二級水系 早瀬川

## 三方五湖治水対策環境影響検証会議（第3回）

- 日 時 : 平成26年8月29日 9:30~12:00
- 場 所 : 敦賀土木事務所 3F大会議室

圃場整備前モデル

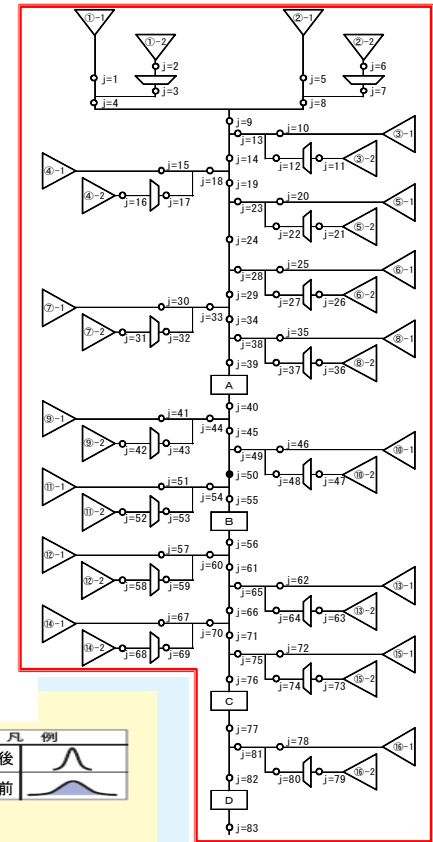
keyword	主な意見
①	圃場整備が洪水に与える影響の検討	➤ 圃場整備や排水路の整備がされたことにより、降った雨がそのまま下流に流れるようになったことによる影響があるのではないか。
②	各種治水対策案の組合せの検討	➤ 数種類の治水対策案を組み合わせることによって、より経済的な対策にできるのではないか。
③	計画規模を超える洪水が発生した場合の効果の検討	➤ 計画規模を超える洪水が増える傾向にあることから、そのような洪水が発生した場合における各種治水対策案の効果も評価する必要があるのではないか。
④	洪水と高潮が同時に発生した場合の効果の検討	➤ 気圧が低いと潮位が上昇するが、洪水と高潮が同時に発生した場合でも、十分な治水効果が得られるのか。
⑤	浦見川が土砂閉塞した場合の影響の検討	➤ 平成25年の台風18号時も浦見川では小規模の土砂崩れが発生したが、浦見川が土砂閉塞した場合の状況とその対策はどうか。

- 圃場整備前モデルを作成し、現在モデルと解析結果を比較する。
- 圃場整備前モデルにおいては、水田の一時貯留による洪水調節効果进行评估する。

### SS堆積厚の分布

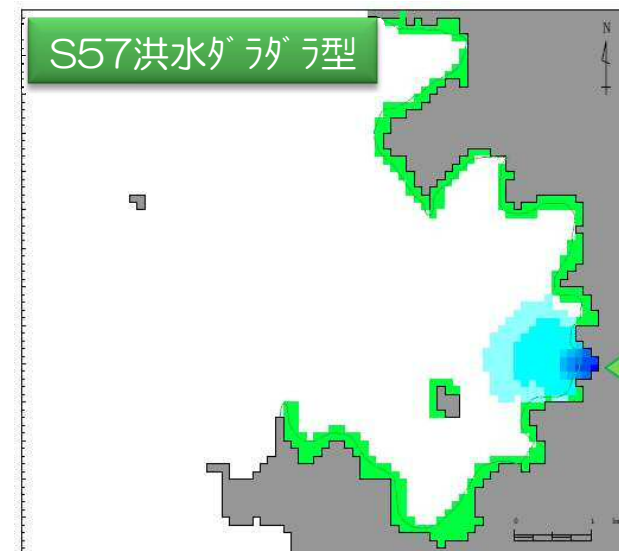
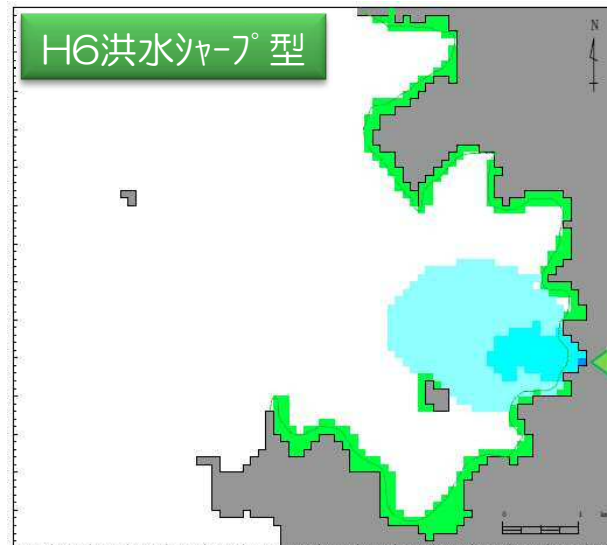
海域生物への影響は、流出する有機物の量に関係していることから、SS中の有機物の割合を検討する必要がある。

出水時に採取し、SS中の有機物を調べる。（現在分析中）

国土地理院の湖沼図

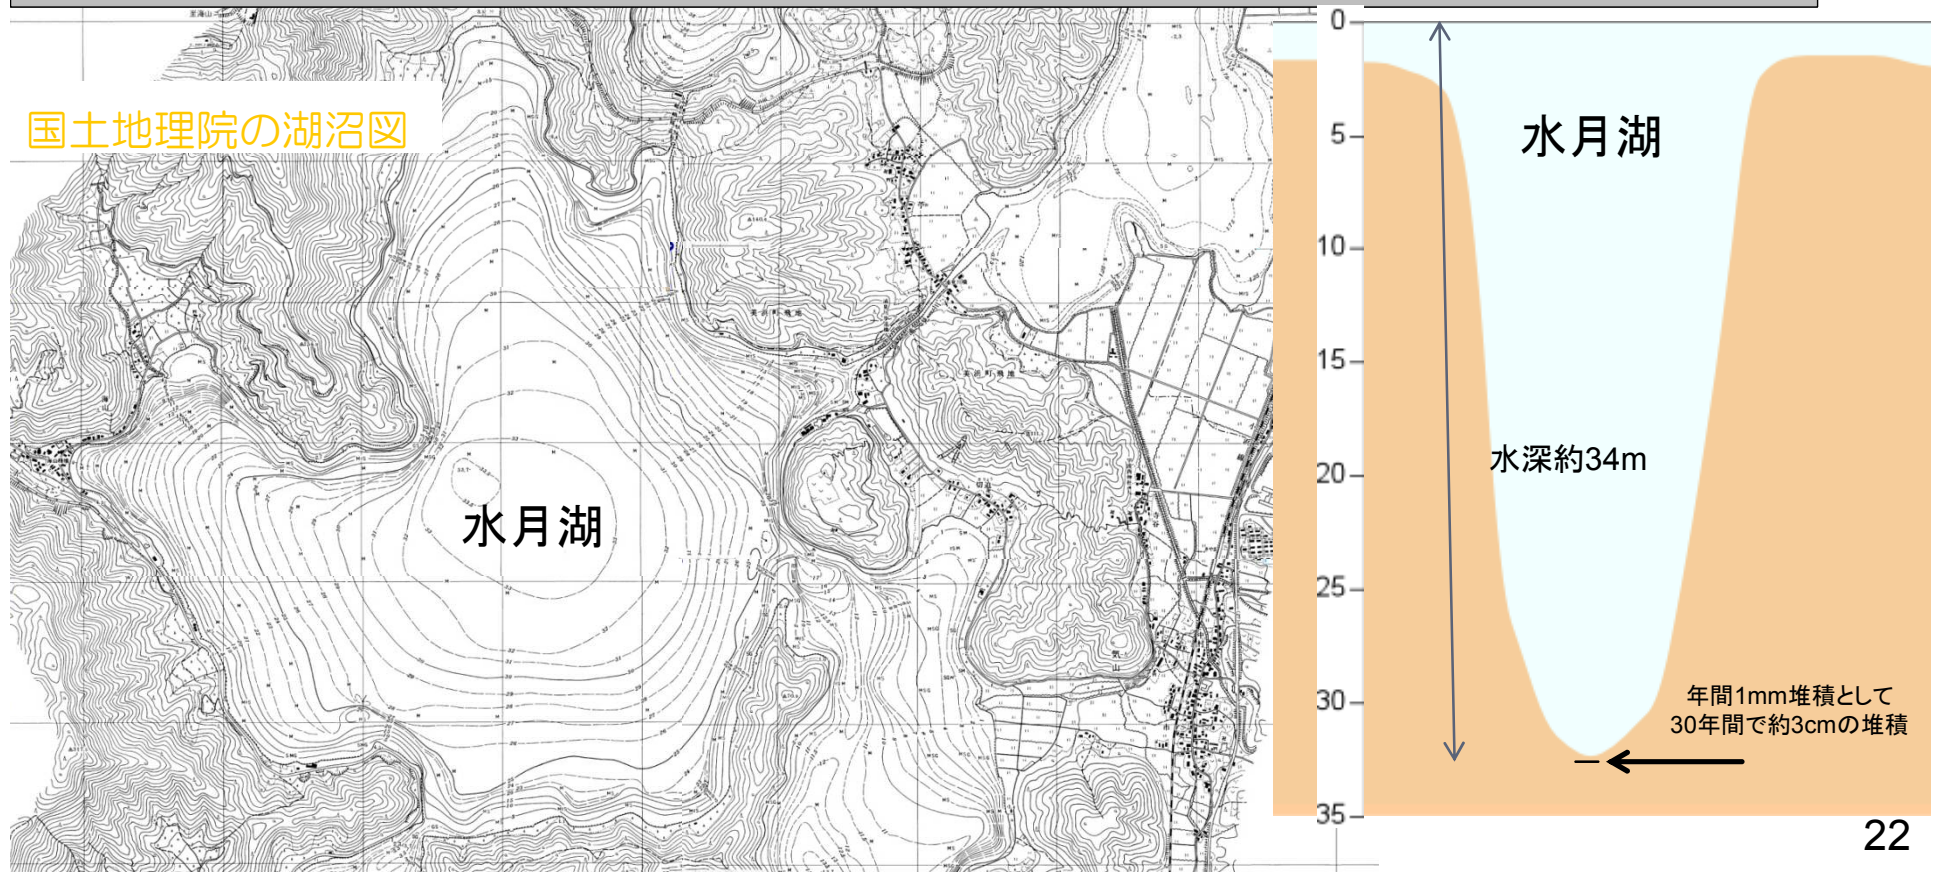
keyword	主な意見
⑥	計画規模を超える洪水が発生した場合の硫化水素巻き上げ・海域流出の検討	▶ 計画規模を超える洪水が起こった時、水月湖底層の硫化水素が巻き上げられて、海域に流出することによる影響はあるのか。
⑦	海域への有機物堆積の検討	▶ 海域へSSが堆積する影響の検討においては、SS中の有機物割合を把握する必要があるのではないか。
⑧	放水路工事中のSSの拡散・沈降への対応	▶ 放水路工事中にSSや土砂が流出して問題となるのではないか。
⑨	湖内シミュレーションに用いた湖底高の再確認	▶ 湖内シミュレーションに用いる湖底の水深はどの時代のデータなのか。

湖内シミュレーションに用いた湖底高は、国土地理院の湖沼図（昭和55年測量）を使用している。同湖沼図は現時点において改訂されていない。

昭和55年以降、三方五湖付近において大規模な地震等は発生しておらず、湖底高の変化は水深に対して極めて小さいため、湖内シミュレーションには、ほとんど影響しないと考える。

昭和55年から、現在までの堆積土砂厚は3cm程度と推測される。
